## **ACTA No. 01**

Asistencia técnica solicitada por el Municipio de Tibú, con el fin de revisar algunos aspectos relacionados con las memorias técnicas a incluir en la solicitud de reformulación.

**SEGUIMIENTO ESTRUCTURACIÓN REFORMULACIÓN PROYECTO SISTEMA DE ACUEDUCTO INTE...**

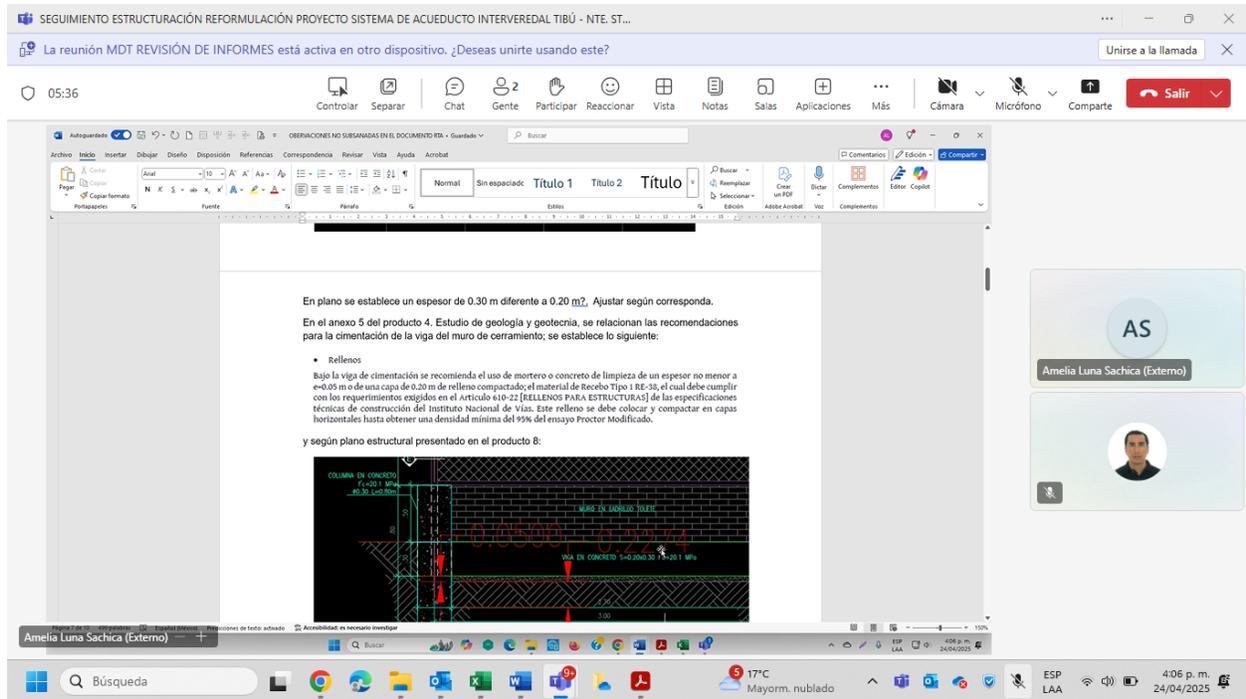
En plano se establece un espesor de 0.30 m diferente a 0.20 m<sup>2</sup>, Ajustar según corresponda.

En el anexo 5 del producto 4. Estudio de geología y geotecnia, se relacionan las recomendaciones para la cimentación de la viga del muro de cerramiento; se establece lo siguiente:

Bajo la viga de cimentación se recomienda el uso de mortero o concreto de limpieza de un espesor no menor a 40.00 m de una capa de 0.20 m de relleno compactado; el material de relleno Tipo 1 RE-30, el cual debe cumplir con los requerimientos exigidos en el Artículo 410-22 [RELLENOS PARA ESTRUCTURAS] de las especificaciones técnicas de construcción del Instituto Nacional de Vías. Este relleno se debe colocar y compactar en capas horizontales hasta obtener una densidad mínima del 95% del ensayo Proctor Modificado.

y según plano estructural presentado en el producto 8:
